RELATÓRIO DA ANÁLISE DE AMOSTRAS

Pregão Presencial nº. 48/2019

Licitante detentora da amostra: Contransin Indústria e Comércio LTDA ME

Objeto: A contratação de empresa especializada para manutenção corretiva da sinalização semafórica e revitalização integral do “Parque Semafórico”, com fornecimento de materiais, infraestrutura, mão-de-obra, substituição e instalação.

Figura 03: Detalhe da face do foco dos LEDs.

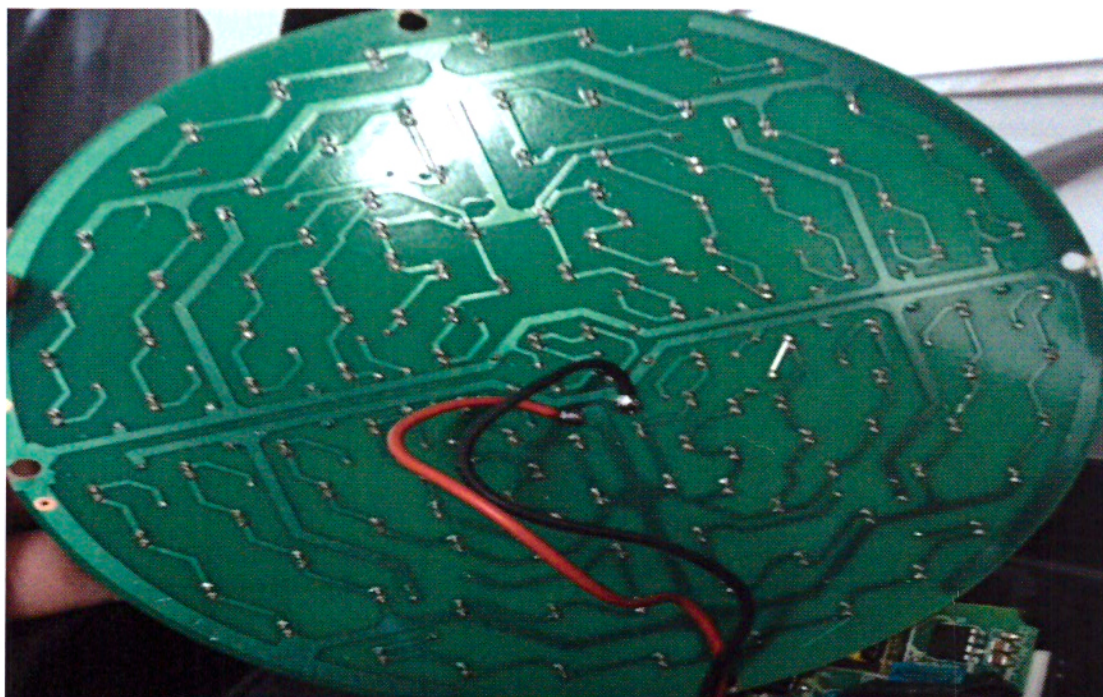
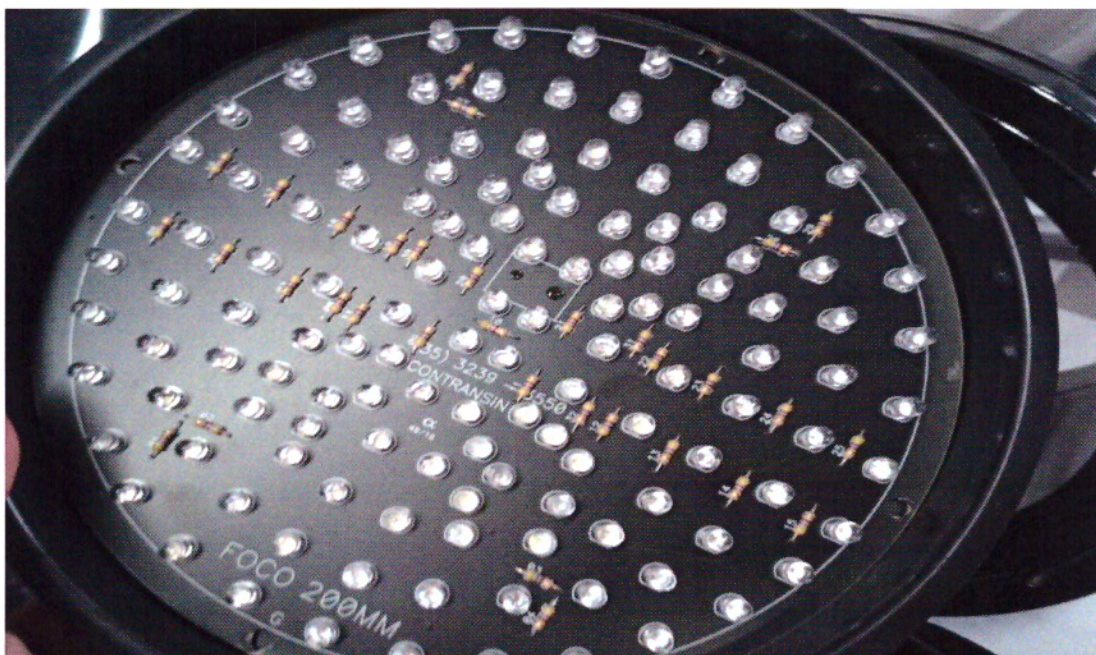
A análise dos módulos LED semafóricos da amostra da licitante procedeu-se de forma a avaliar as características mínimas exigidas para o equipamento, conforme foi elencado no item 2.1 do presente relatório. Para tanto, foi realizada inspeção visual, conforme se denota nas figuras 01, 02 e 03. Também procedeu à conferência de informações contidas nas especificações técnicas do produto fornecidas pela licitante, conforme pode ser verificado em anexo a este relatório.

Diante da análise efetuada, esta comissão considerou a amostra de Módulo LED (Bolacha) aprovada.

Figura 03: Detalhe do controlador R04, com inexistência de porta RJ45.

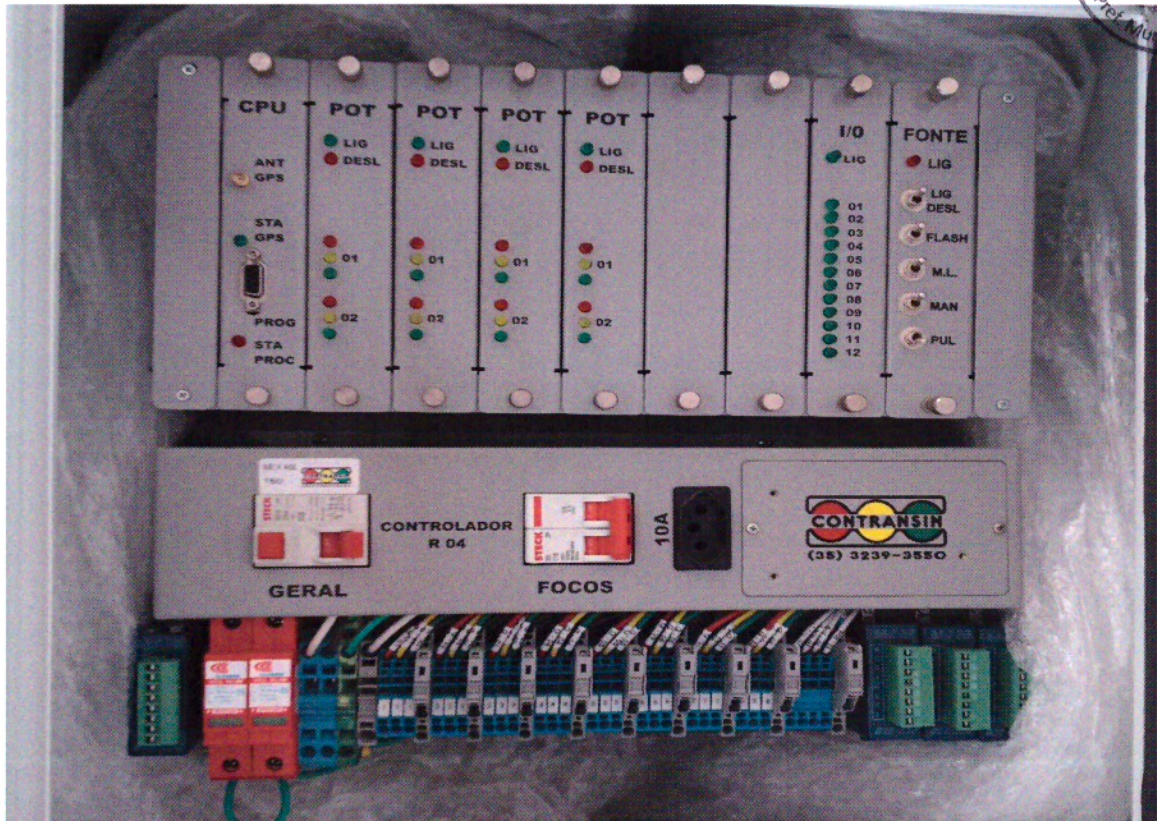
- a) Conforme verificado na *figura 03* abaixo, a amostra não possui porta lógica ethernet padrão RJ45 para conexão de microcomputador portátil, conforme exigências editalícias contidas no *item 2.4.2.7*, alínea “d”, do Memorial Descritivo.

Figura 04: Controlador Flexcon-III188, em operação no Município.

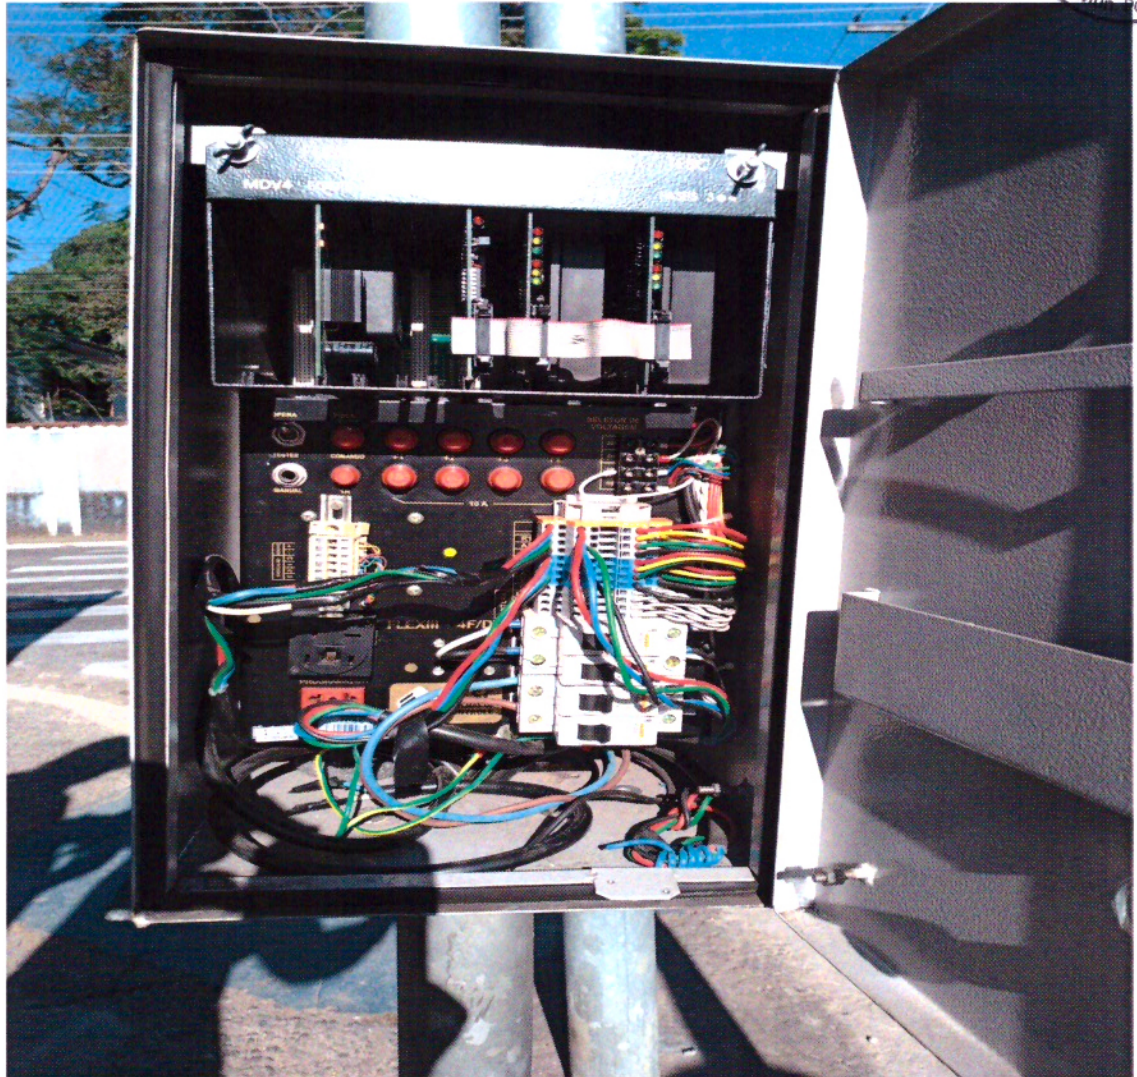
- b) Conforme se verifica pelas *figuras 04, 05 e 06*, o controlador semafórico apresentado pela licitante não possui compatibilidade com os controladores semafóricos modelo Flexcon-III188, majoritariamente presentes no “parque semafórico” do Município, conforme exigências editalícias de especificações técnicas do objeto, contidas no *item 1.2* do Termo de Referência. Ainda, cabe ressaltar a incompatibilidade entre o modelo apresentado (R04) e o exigido em edital no aspecto de centralização em rede, uma vez que estes possuem protocolos de comunicação próprios de cada fabricante.
